MEMORANDO-DAPB-0014-2025

INFORME TÉCNICO DE EVALUACIÓN DE ESTUDIO DE IMPACTO AMBIENTAL
No. 0621-2025

Proyecto: **“DESARROLLO DEL PLAN DIRECTOR PARA LA RESTAURACIÓN DE INFRAESTRUCTURAS HISTÓRICAS Y CREACIÓN DE FACILIDADES TURÍSTICAS EN LA CENTRAL PENAL, PARQUE NACIONAL COIBA, PROVINCIA DE VERAGUAS”**

INFORME TÉCNICO DE INSPECCIÓN AL SITIO DE DESARROLLO DEL PROYECTO

Foto . 15 Puentes que serán intervenidos Izq. Inicio de proyecto, Der. Proximo al final del proyecto.

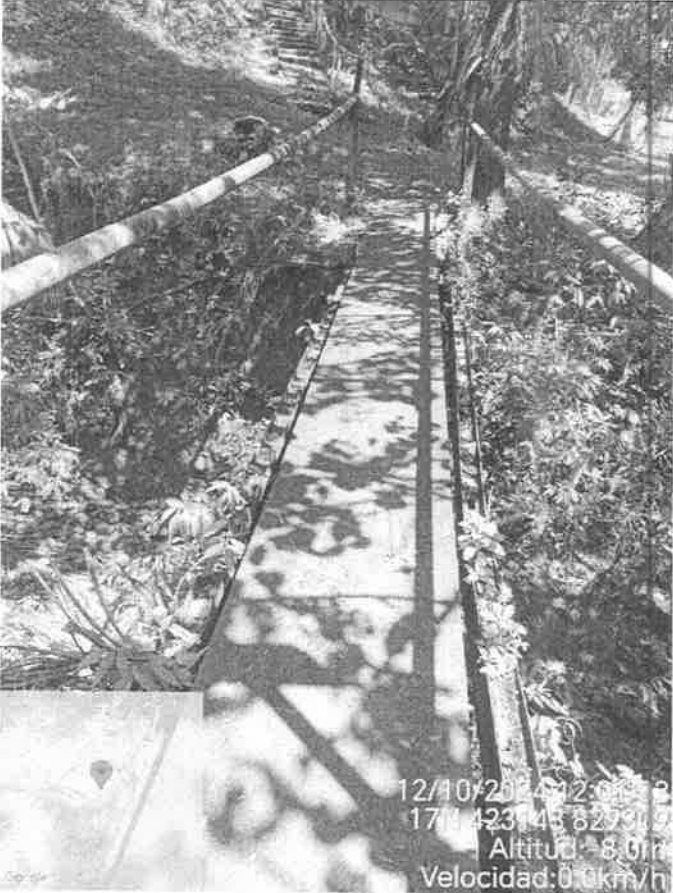
- Para las conexiones internas, se identificaron dos puentes: uno ubicado en las coordenadas X: 423143; Y: 829309, al inicio del recorrido, este curso de agua no presentaba caudal y otro ubicado en las coordenadas X: 423435; Y: 829434 próximo a la Garita. En este, se observó un caudal constante.

Fig. 13 infraestructura de concreto no contemplada ne el EsIA.

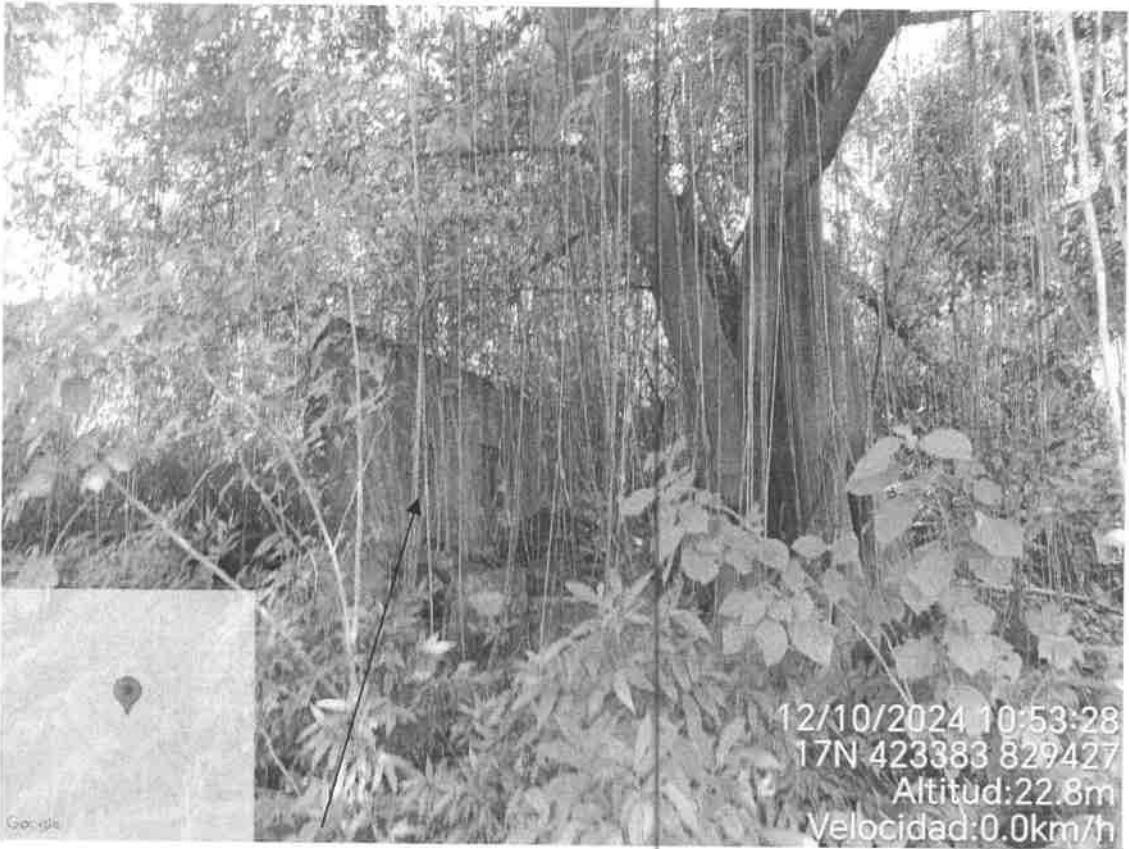
- Aserradero: no se contempló esta estructura entre las ruinas a mejorar.
- En las coordenadas 17 N X: 423363, Y: 829414, se observó una estructura deteriorada, según el plano (Planta de edificio a intervenir) corresponde al gimnasio y no será intervenido.

Fig. 15 Infraestructura existente al inico del area de proyecto. (Deposito)

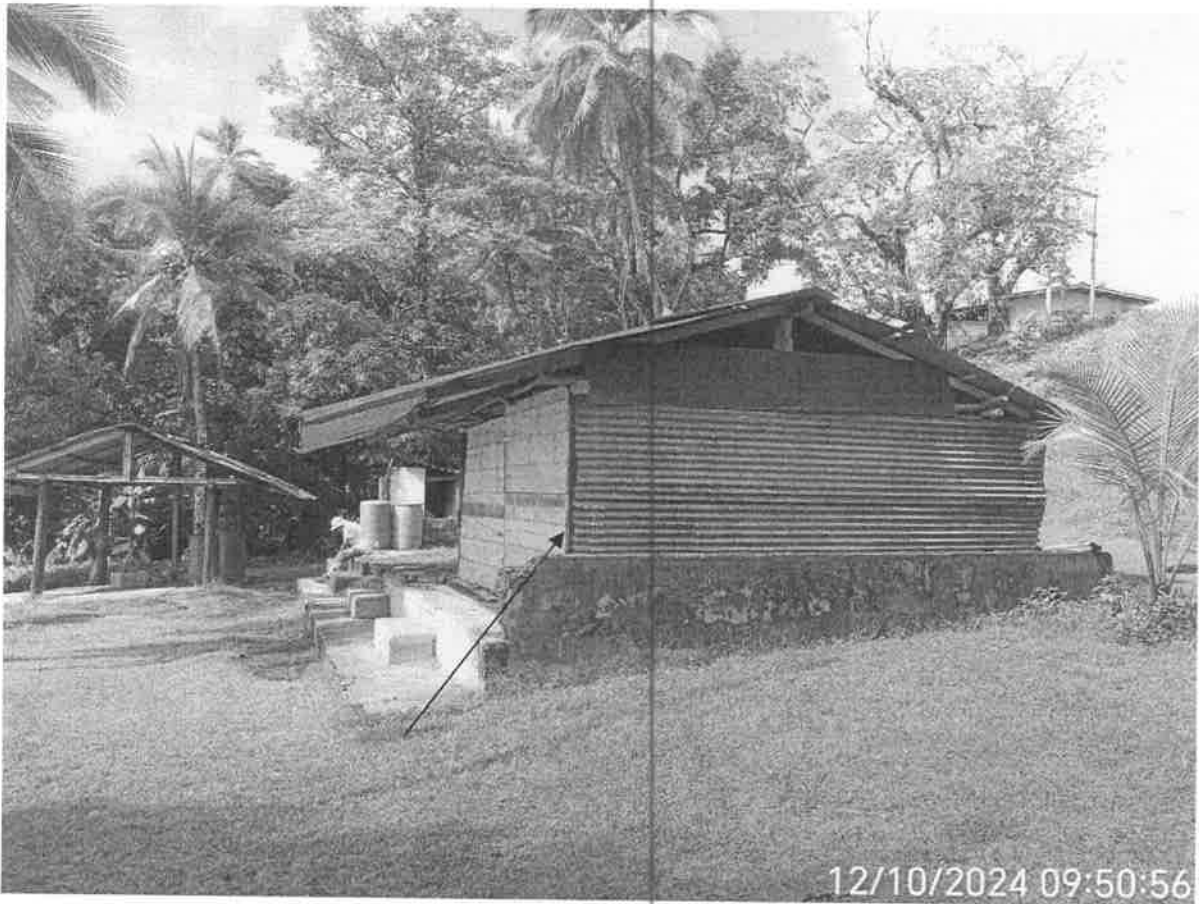
- Se identificó una estructura denominada depósito y otra caseta de zinc las cuales no se contemplan en el Estudio de Impacto Ambiental y se ubican en la entrada sitio de proyecto (Coordenadas 17N X: 423154, Y: 829297).

Fig. 16 Vista de un curso de agua colindante al polígono del proyecto.

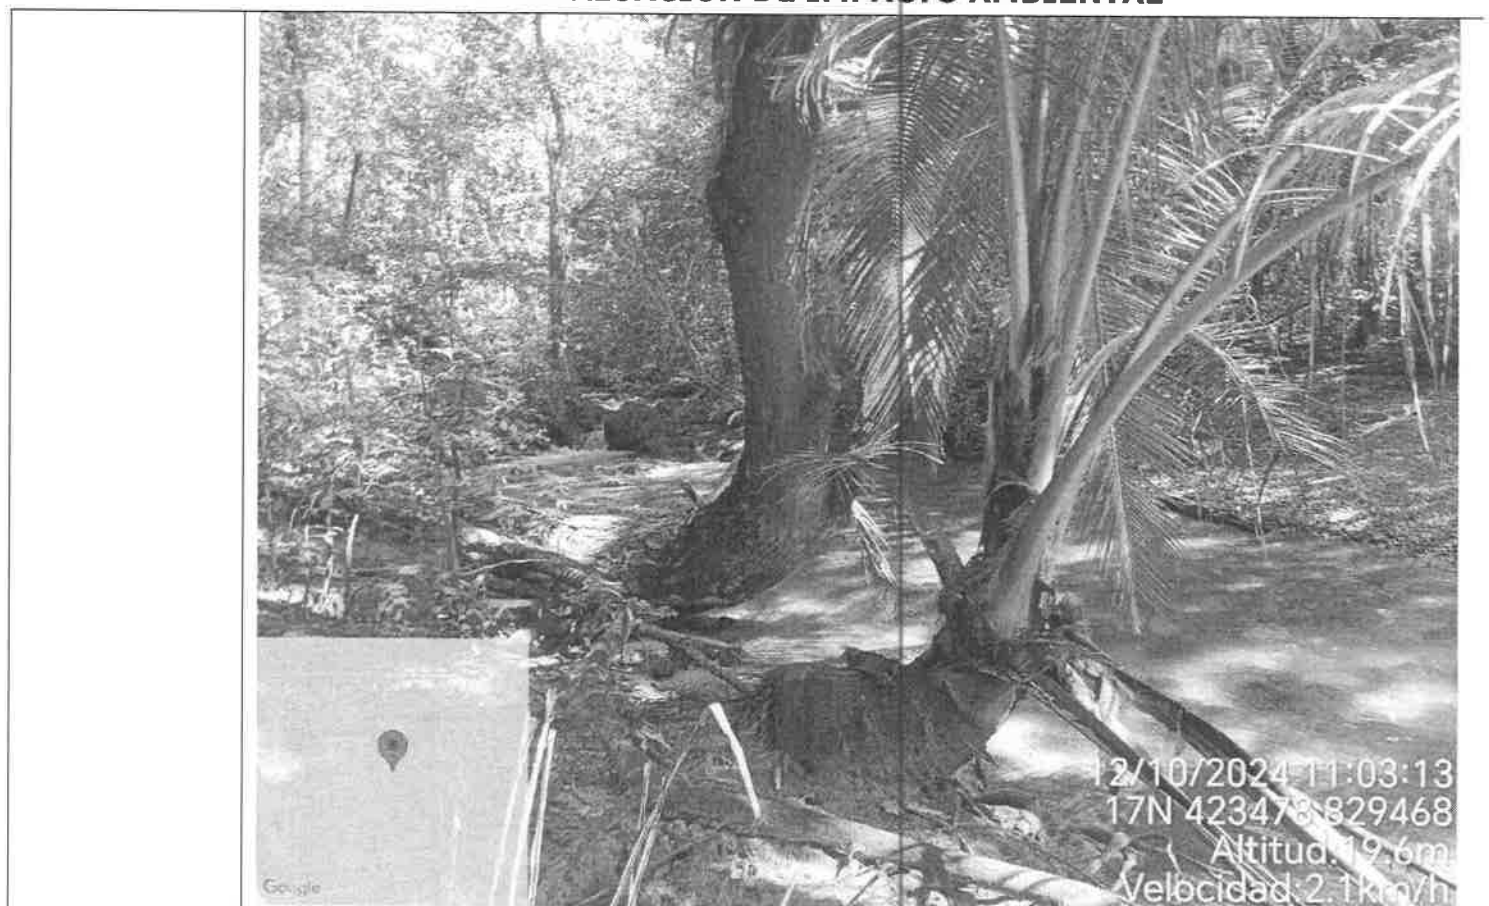
- Con relación al muelle, considerar que, durante la marea baja, las embarcaciones arriban lejos de la orilla.
- En las coordenadas 17N X: 423478; Y: 829468, se ubica un curso de agua superficial, el cual no se detalló en el Estudio de Impacto Ambiental.
